**AVIS RELATIF À LA PROTECTION
CONTRE LES EVENTUELS EFFETS NOCIFS ET NUISANCES
PROVOQUÉS PAR LES RAYONNEMENTS NON IONISANTS
GÉNÉRÉS PAR DES ANTENNES ÉMETTRICES STATIONNAIRES**

Commune : CHATELET - Exploitant : PROXIMUS

Référence exploitant : 71CHT_05

Rapport n° 1400 / 2025

Figure 1 : Vue en plan des lieux de séjour et des points de contrôle

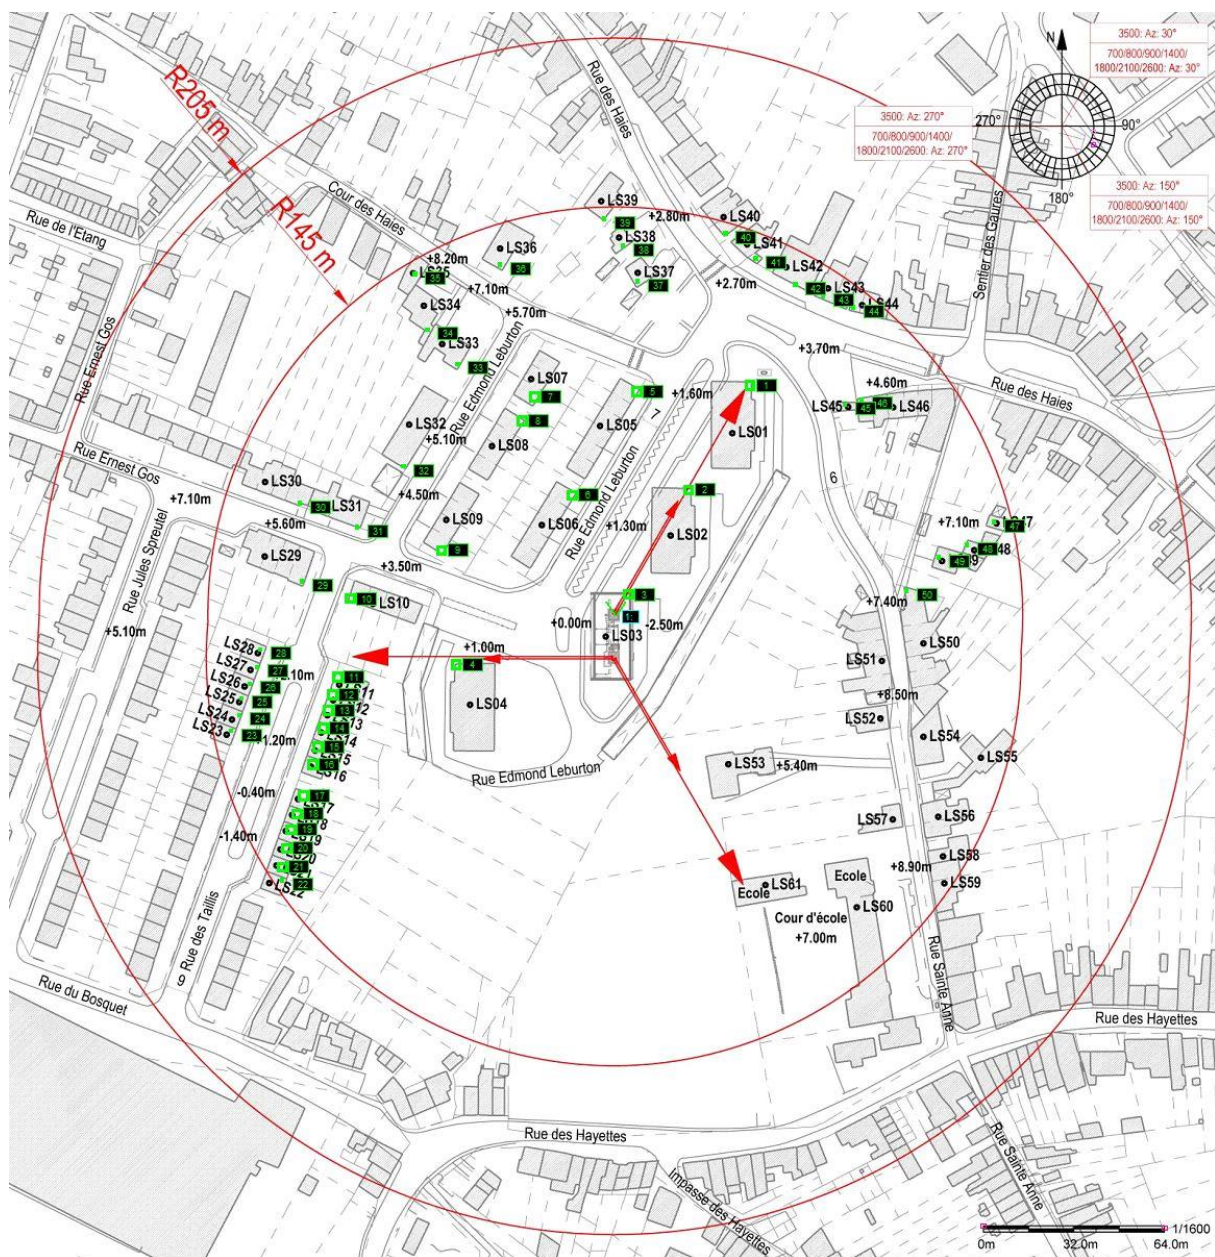
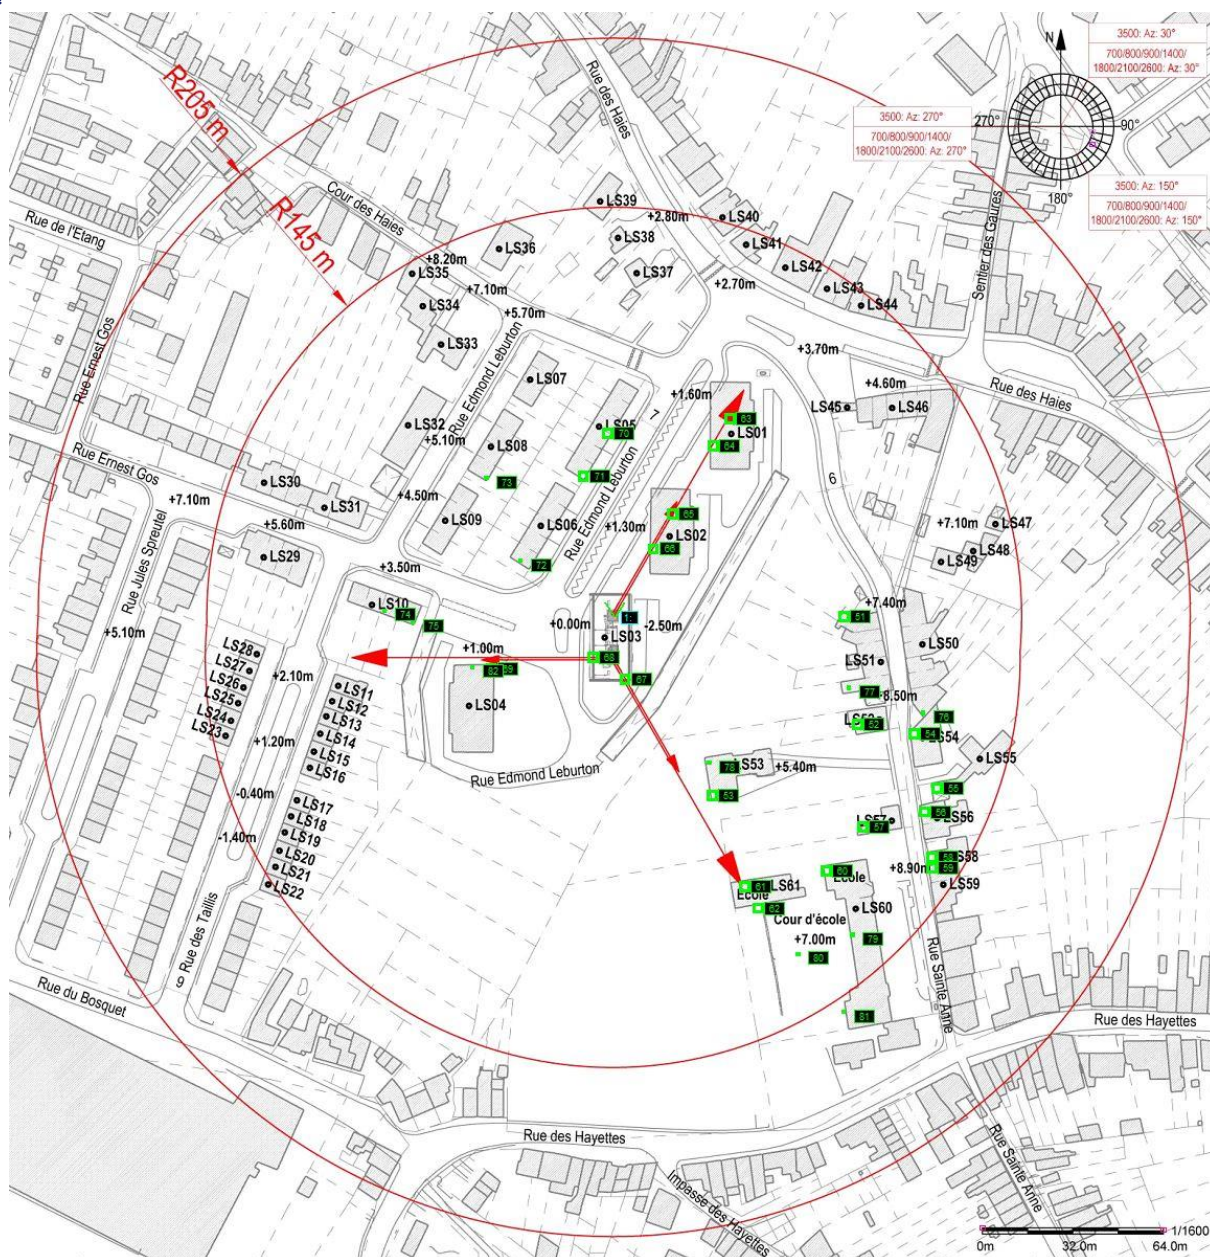
- le numéro du point de contrôle repris sur un des plans de la figure 1;
- le numéro du LS dans lequel se trouve le point de contrôle de la 1^{ère} colonne ;
- l'atténuation d'obstacle prise en compte pour le calcul de l'indice d'exposition dans le LS ;
- le résultat du calcul de l'indice d'exposition.

N° point de contrôle	LS	Atténuation (dB)	Indice d'exposition relatif à la limite par installation IE_i
82	LS04	3,0	0,971
2	LS2	3,0	0,960
69	LS04	3,0	0,951
4	LS4	3,0	0,932
65	LS02	3,0	0,912
62	LS62	0,0	0,818
64	LS01	3,0	0,709
66	LS02	3,0	0,586
80	LS62	0,0	0,576
63	LS01	3,0	0,539
53	LS53	3,0	0,508
61	LS61	3,0	0,479
81	LS62	0,0	0,406
1	LS1	3,0	0,401
60	LS60	3,0	0,334
57	LS57	3,0	0,265
79	LS60	3,0	0,250
29	LS29	3,0	0,213
10	LS10	3,0	0,210
52	LS52	3,0	0,198
11	LS11	3,0	0,197
74	LS10	3,0	0,195
12	LS12	3,0	0,190
28	LS28	3,0	0,188
27	LS27	3,0	0,183
13	LS13	3,0	0,181
46	LS46	3,0	0,179
26	LS26	3,0	0,173
14	LS14	3,0	0,169
77	LS51	3,0	0,164
25	LS25	3,0	0,164
75	LS10	3,0	0,164
59	LS59	3,0	0,163
58	LS58	3,0	0,162
56	LS56	3,0	0,159

En ce qui concerne les antennes de l'installation mentionnées dans le tableau 1, la distance maximale à laquelle la limite pourrait être atteinte, à l'extérieur, est égale à 112,3 m. S'il n'y a pas de LS à une distance inférieure, les antennes respectent forcément la limite d'immission.

Dans le cas des LS situés à l'intérieur des bâtiments, une atténuation d'obstacle est prise en compte et il en résulte que la distance maximale à laquelle la limite pourrait être atteinte se réduit à 84,2 m.

Les résultats de l'évaluation décrite au paragraphe 4 indiquent que les antennes émettrices stationnaires de l'installation faisant l'objet du présent avis ne produisent pas, dans un lieu de séjour, un rayonnement électromagnétique maximum supérieur aux limites fixées à l'article 4 du décret.

En conclusion, les antennes émettrices stationnaires faisant partie de l'installation référencée dans le paragraphe 2 et dont les caractéristiques techniques sont résumées dans le tableau 1 **respectent les limites d'immission** fixées à l'article 4 du décret du 8 décembre 2022 (M.B. du 16.12.2022) modifiant le décret du 3 avril 2009 relatif à la protection contre les éventuels effets nocifs et nuisances provoqués par les rayonnements non ionisants générés par des antennes émettrices stationnaires.
